# COMMUNE DE CUXAC CABARDES

## MODIFICATION SIMPLIFIEE DU PLU

### PIECE 1 : RAPPORT COMPLEMENTAIRE

Photographie aérienne en 2020 (Google map) :

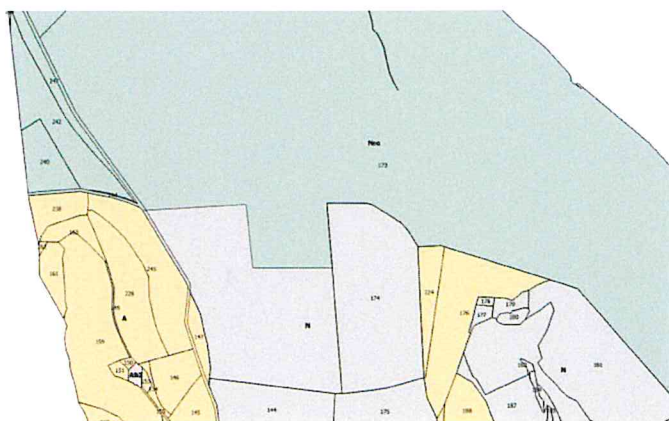
Lors de la précédente révision allégée du PLU, une erreur matérielle a été effectuée en laissant une éolienne en zone N, au lieu de l'intégrer dans la zone Neo. Le secteur Neo est réservé à l'implantation d'éoliennes.

L'éolienne est aujourd'hui située dans la zone N, qui ne permet pas l'installation d'éoliennes.

La modification du PLU a donc pour objectif de rectifier cette erreur et d'agrandir la surface de la zone Neo d'environ 1,11 ha afin que l'éolienne soit inscrite en zone Neo, comme les autres éoliennes existantes.
